改善箇所説明図

改善の内容

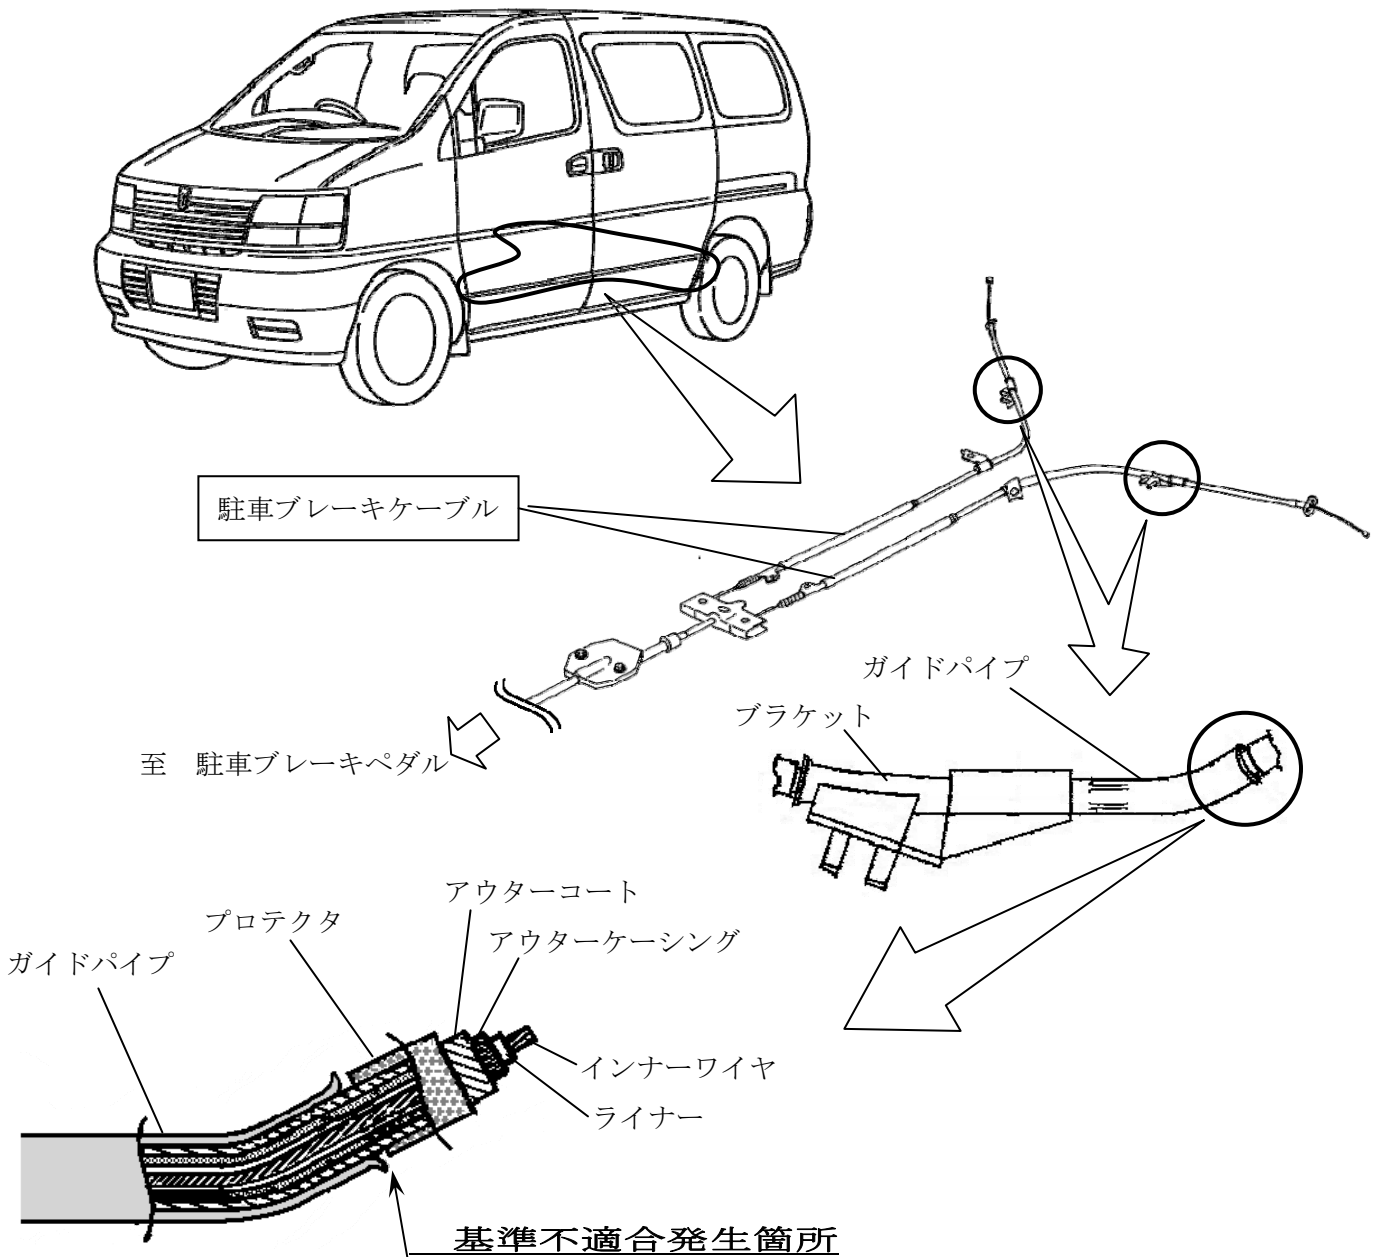
駐車制動装置において、駐車ブレーキケーブルを車両側に固定するブラケットのガイドパイプと当該ブレーキケーブルを保護するプロテクタの間に隙間があるため、砂や砂利等がガイドパイプ内に侵入し、当該ケーブルのオウターコートが摩耗するものがある。そのため、そのままの状態で使用を続けると、ケーブル内に侵入した水等よりオウターケーシングが腐食して折損し、インナーワイヤと干渉することがあり、最悪の場合、インナーワイヤが折損し、駐車ブレーキが作動しなくなるおそれがある。

全車両、当該駐車ブレーキケーブルを対策品と交換する。

識別：銀色のシールをモデルナンバープレートに貼付する。
